2.2.2 地層区分の妥当性

3. 小断層の影響範囲に関する検討

①指摘事項No.9に関する回答(1/3)

【R2.4.16審査会合における指摘事項No.9】

【既往のブロック試料における割れ目の解釈(P283参照)】

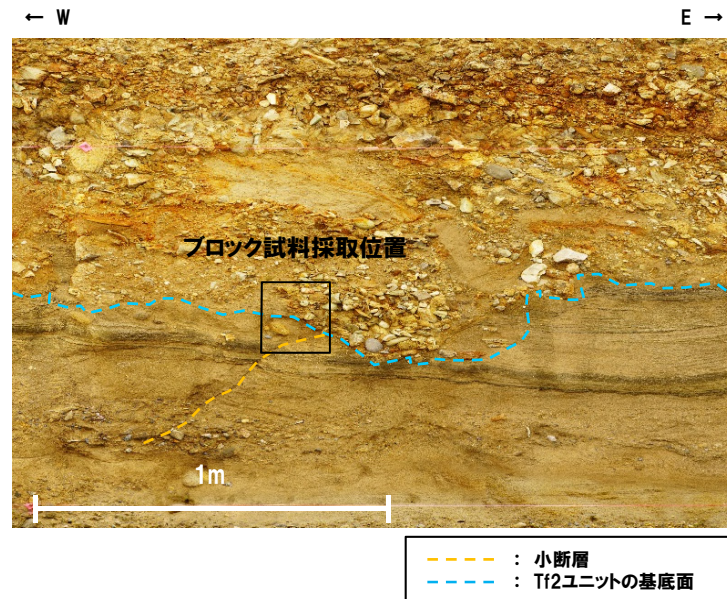
○開削調査箇所(北側)における小断層の上端付近について、提示しているX線CT画像だけでは評価が難しい部分があるため、サンプリング箇所を更に奥に掘り進める等し、評価に資するデータを拡充すること。

- 既往のブロック試料(X線CT画像)におけるTf2ユニット中の割れ目については、奥行き方向の断面では不明瞭且つ網目状の空隙に見え、系統性を有するものではないこと及びデータ拡充の結果、既往評価のとおりF-1断層に関連する小断層はTf2ユニットに変位・変形を与えていないことから、ブロック試料採取後の除荷及び乾燥収縮等に起因する亀裂であると考えられる。
